DIRECCIÓN DE PREVENCIÓN Y ATENCIÓN DE EMERGENCIAS

CONCEPTO TÉCNICO No. CT - 4592

Localidad	4 – San Cristóbal
UPZ	51 – Los Libertadores
Barrio	Urbanización Villa del Cerro
Dirección	Calle 46A sur con Transversal 3B costado norte
Nombre del proyecto	Adecuación zona verde de Urbanización Villa del Cerro.
Fecha de Visita	Diciembre 21 de 2006
Área (Ha)	0.31
Solicitante	Departamento Administrativo de Acción Comunal OPC - Obras con Participación Ciudadana.
Población beneficiada	1000 personas aproximadamente
Tipo de Amenaza	Remoción en Masa

Fotografía No.3. Vista a procesos superficiales en el sector. Obsérvese las obras de contención para estabilizar los taludes de la zona verde

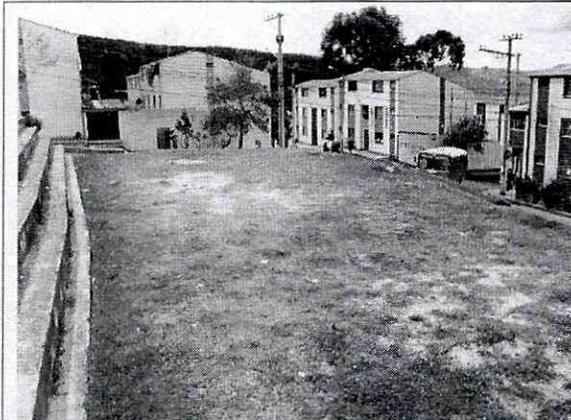
En el sitio visitado se evidencian procesos erosivos superficiales, debido a la falta de obras de drenaje y a las altas pendientes presentes en la zona verde del proyecto (Ver fotografías 3 y 4). Estas pendientes se han realizado para adelantar la infraestructura de vías y andenes intentando mantener el área correspondiente a la zona verde.

Adicionalmente es necesario considerar la adecuación y realización de obras de manejo de escorrentía superficial para evitar saturación del material existente en el sector que conlleven procesos de inestabilidad.
